J3675-ROC180-01

1. 图纸基本信息

图号：	1765420776684
名称：	test
版本：	1
上传时间：	2025-12-11 10:39:36
检测时间：	2025-12-11 10:40:19

检测结论： 不符合

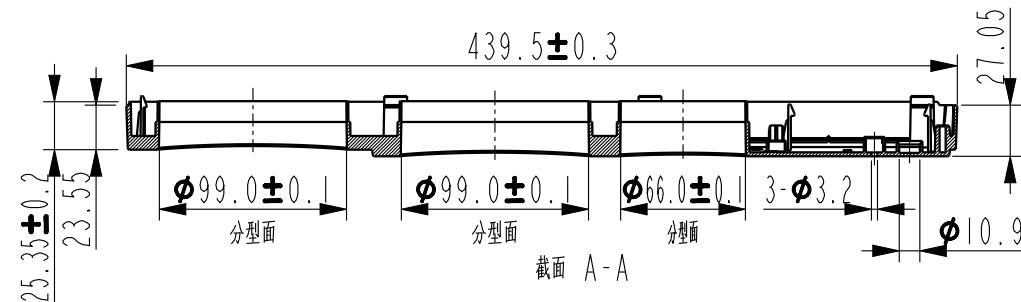
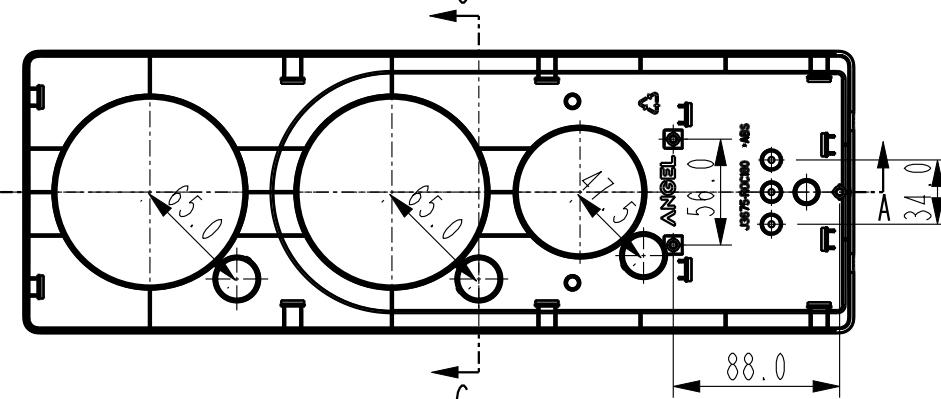
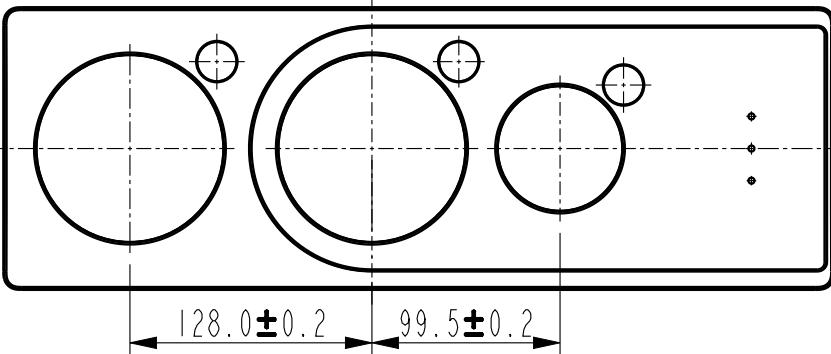
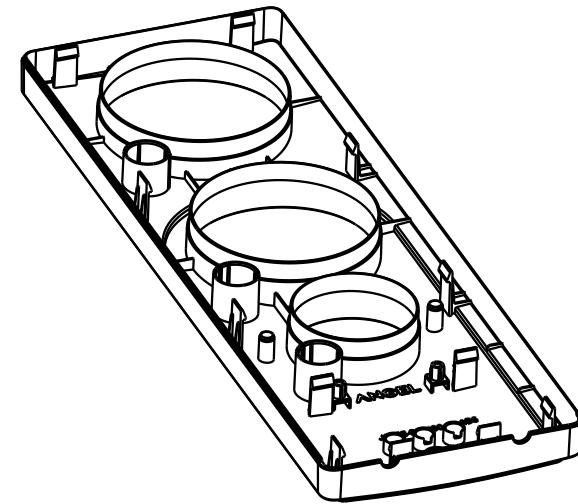
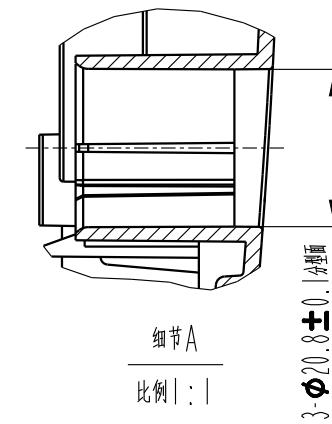
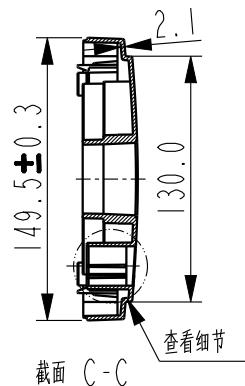
检测项目	检测结果	发现内容	位置描述	修改建议
未提供未注公差表，无法验证尺寸公差管控值是否符合要求	不符合	图纸右上角未找到未注公差表，无法执行尺寸公差与未注公差表的对比	图纸右上角区域	在图纸右上角添加未注公差表，并确保尺寸公差管控值低于对应尺寸范围的未注公差值
尺寸与公差精确度不一致（尺寸为整数，公差为十分位）	不符合	存在尺寸标注为整数（如 376 ± 0.8 ），尺寸为整数但公差为十分位的情况	图纸尺寸标注区域	将尺寸标注为带小数点（如 376.0 ± 0.8 ），或调整公差为整数位
未标注“△”符号，数量为0，未达到 ≥ 1 个	不符合	图纸所有尺寸标注均未发现“△”符号	图纸所有尺寸标注区域	在关键尺寸前添加“△”符号，如 $\triangle 128.0\pm0.2$ 等
技术要求内容包含不合格条款，且未检查引用标准是否最新	不符合	技术要求包含“带公差的尺寸是需要检验的重要尺寸”和“制件外观颜色应与封样颜色一致”两项不合格条款	图纸左下角技术要求区域	修改技术要求内容，删除不合格条款，并检查引用标准是否最新及生效
完全缺失人员信息	不符合	图纸右下角标题栏人员信息区域（设计、审核、标准化、批准等）未填写任何人员信息	图纸右下角标题栏人员信息区域	填写标题栏人员信息（设计、审核、标准化、批准等）
未提供未注公差表	不符合	图纸右上角未找到未注公差表	图纸右上角区域	在图纸右上角添加未注公差表
存在安吉尔LOGO标识	符合	图纸右下角有“安吉尔ANGEL”标识	图纸右下角标题栏区域	无
图号栏未填写	不符合	标题栏图号栏为空白	图纸右下角标题栏图号栏	填写图号信息
名称栏已填写	符合	标题栏名称栏填写“面板”	图纸下方标题栏名称栏	无
材料栏已填写	符合	材料栏填写“ABS (韩国LG 121H) ”	图纸下方标题栏材料栏	无
版本栏未填写	不符合	版本栏为空白	图纸下方标题栏版本栏	填写版本号信息
重量栏未填写	不符合	重量栏为空白	图纸下方标题栏重量栏	填写重量信息
